FOR APPROVAL

D.K.K 高忠丸

UEC75 型機関、20 1/4 L.O. PUMP 増設用配管線図

三菱造船株式会社長崎造船所

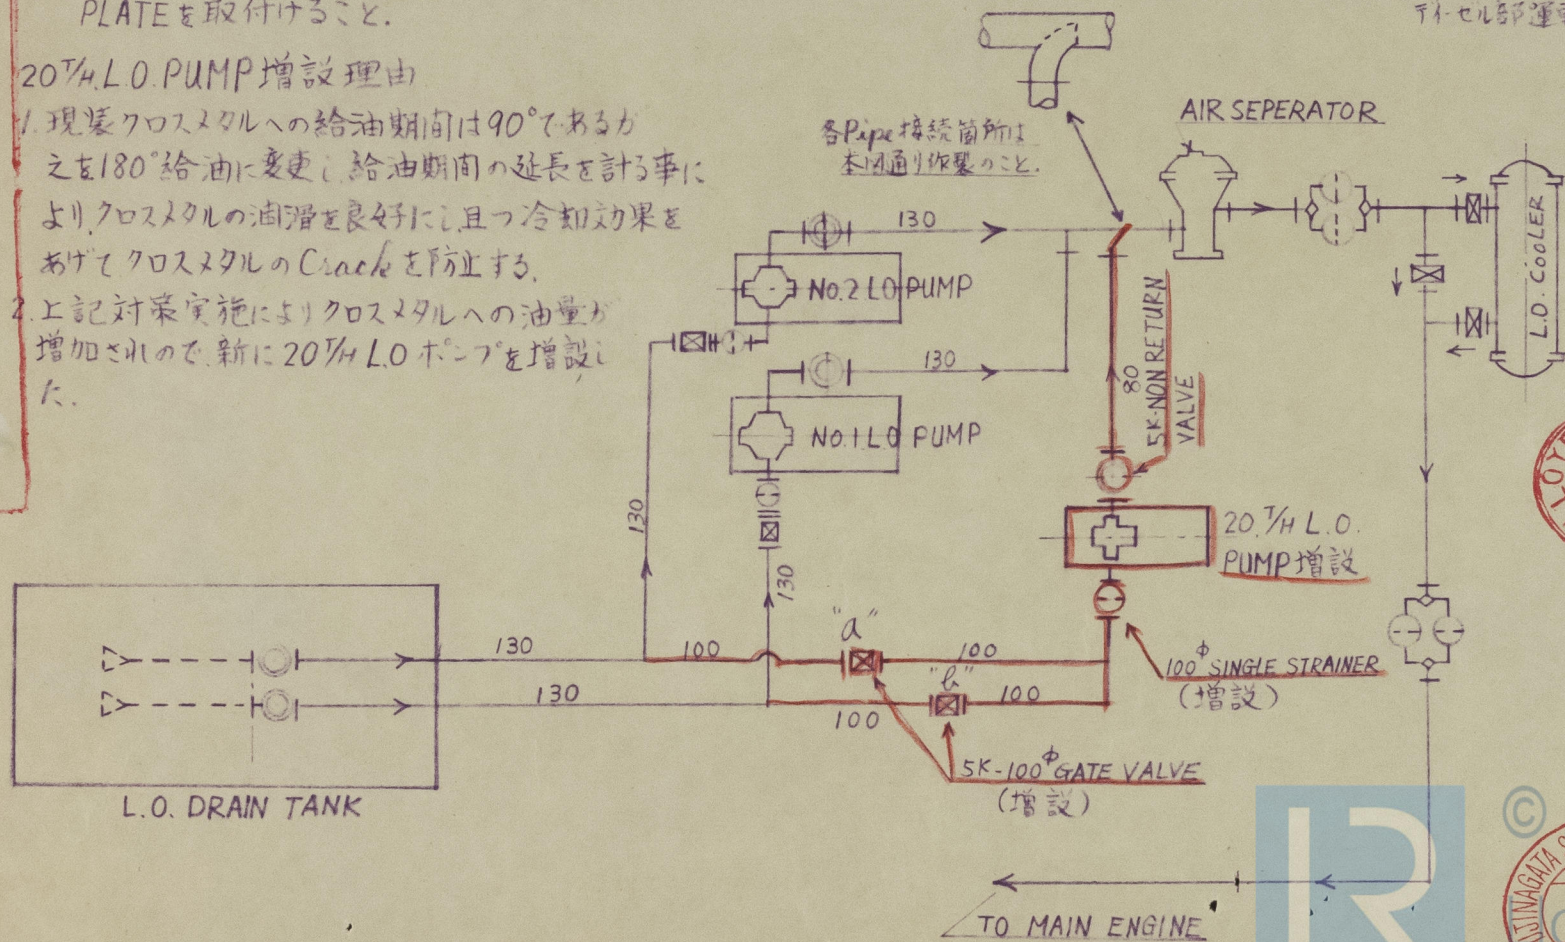
20 1/4 L.O. PUMP 増設理由

1. 現装クロスメタルへの給油期間は 90° であるが之を 180° 給油に変更し給油期間の延長を計る事により、クロスメタルの油滑を良好にし且つ冷却効果をあげてクロスメタルの Crack を防止する。

2. 上記対策実施によりクロスメタルへの油量が増加されるので、新に 20 1/4 L.O. ポンプを増設した。

取扱上、下記操作を要す。

1. No.1 L.O. PUMP 使用時 "a" 弁開、"b" 弁閉、

2. No.2 L.O. PUMP 使用時 "b" 弁開、"a" 弁閉、

注 "a" 及 "b" には取扱いを明記した NAME PLATE を取付けること。
